Mission régionale d'autorité environnementale
Grand Est

**Avis délibéré sur le projet d'exploitation
du Parc éolien des Côtes de l'Aube
à Avant-Lès-Ramerupt, Charmont-sous-Barbuise, Chaudrey,
Longsols, Mesnil-Lettre, et Onjon (10)
porté par la société Éole des Côtes de l'Aube**

n°MRAe 2024APGE10

| Objet de la demande | Demande d'autorisation environnementale de construire et d'exploiter un parc éolien de 45 aérogénérateurs et 21 postes de livraison. |

Figure 1 – localisation du projet

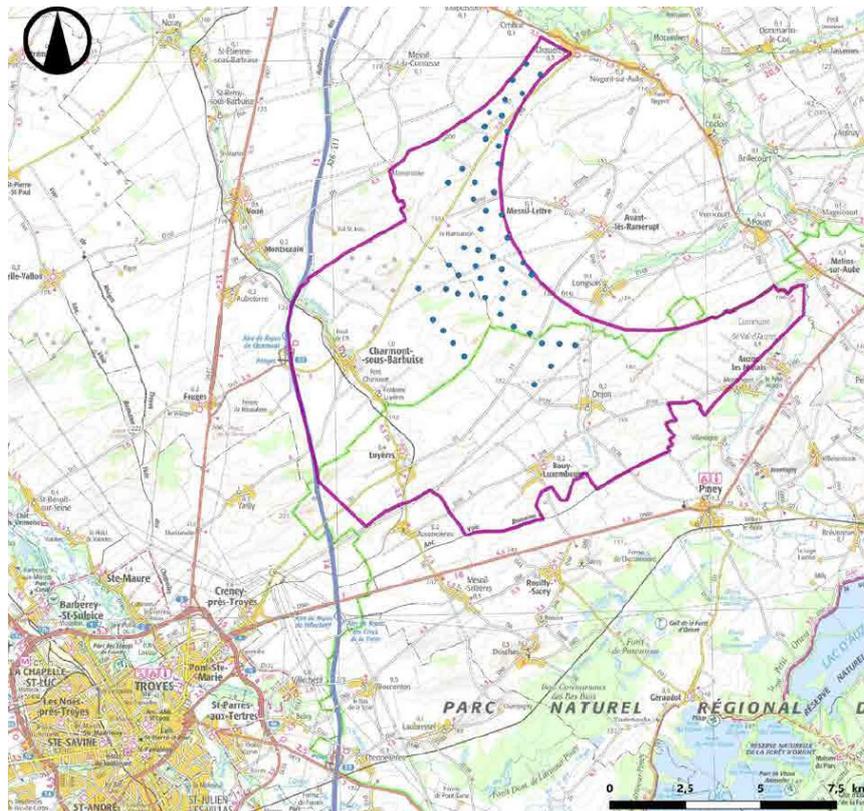
L'Ae s'est interrogée sur la forme et la superficie de la zone d'implantation potentielle (ZIP) nettement plus grande que la zone d'implantation des éoliennes du projet et peu cohérente avec

l'implantation des éoliennes qui est présentée. Ainsi, elle constate que si la limite nord de cette ZIP est très proche des éoliennes, au contraire les autres limites en sont très éloignées.

Cette disposition déséquilibrée de la ZIP par rapport aux éoliennes mérite quelques explications, surtout au sud, à l'est et à l'ouest où, en théorie, l'implantation potentielle d'éoliennes serait encore possible.

Or il semble que cette surface d'emprises foncières ne soit pas cohérente avec la surface totale du projet. La ZIP (contour violet sur la figure 1 du présent avis) aurait quant à elle, d'après l'Ae, une surface beaucoup plus grande que 650 ha.

L'Ae recommande de justifier le choix des limites de la ZIP ou de préciser si un nouveau projet est en cours de définition.

L'Ae recommande de préciser dans le dossier, le détail des surfaces indiquées : surface de la ZIP, surfaces au sol des éoliennes (plateformes) et leurs équipements techniques (postes de livraison et chemins d'exploitation) et le cas échéant celle du poste source créé par le pétitionnaire.

Figure 5 – Déplacement des mâts par rapports au projet initial - en gris les mâts du projet initial et en rouge les emplacements actuels

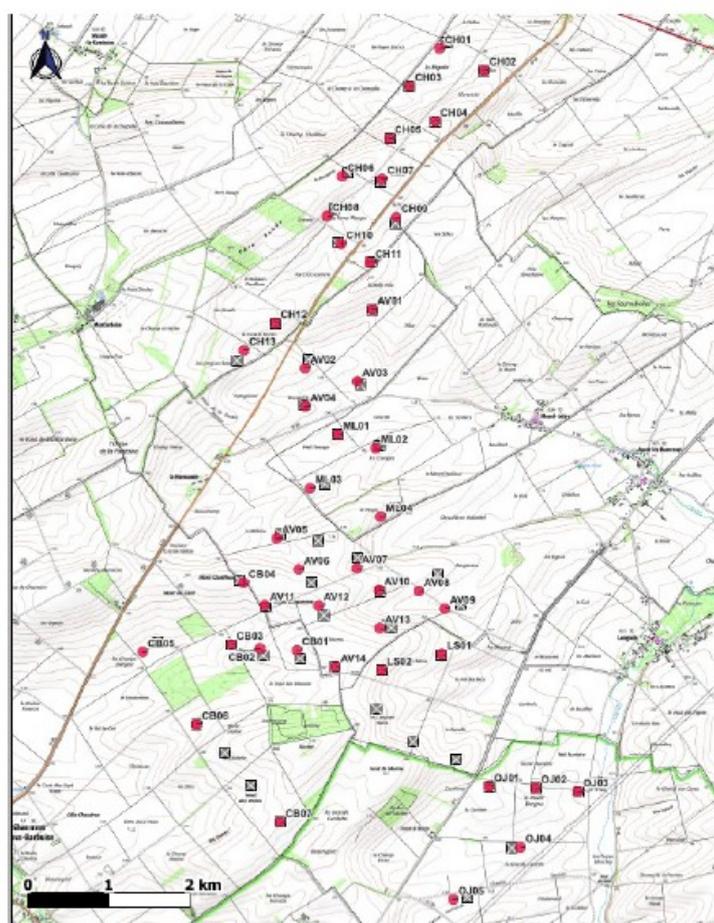
L'Ae regrette cependant que l'étude paysagère (*a minima* le calcul des angles) n'ait pas été mise à jour après la suppression de 6 éoliennes et la modification de l'implantation d'une partie des éoliennes restantes.

L'Ae constate de plus que le syndicat DEPART, porteur du Schéma de cohérence territoriale (SCoT) des Territoires de l'Aube a été consulté sur le projet initial. Or l'implantation connue à ce jour a été revue suite à l'avis du Ministère des Armées (Cf. carte en figure 5 du présent avis). Avec la suppression de 6 machines, les 3 éoliennes situées au sud-ouest (CB05, CB06 et CB07) sont sensiblement éloignées du parc existant, et les 5 éoliennes situées sur la commune de Onjon¹⁷ (notées Ojxx sur la carte, au sud-est) sont à l'écart du reste du projet.

Ces 8 éoliennes, considérées par le SCoT comme une extension des autres éoliennes du projet, pourraient ne plus être en cohérence avec le Document d'orientation et d'objectifs (DOO) du SCoT des Territoires de l'Aube.

L'Ae recommande de mettre à jour l'étude paysagère pour prendre en compte le nombre réel d'éoliennes du projet (45 ou moins de 45 en fonction de la réponse attendue du Ministère des Armées) et le déplacement de certaines des éoliennes restantes.

L'Ae recommande de reconsulter avant lancement de l'enquête publique le Syndicat DEPART, porteur du SCoT des Territoires de l'Aube afin de s'assurer de la cohérence du projet avec le document d'orientations et d'objectifs de ce SCoT.
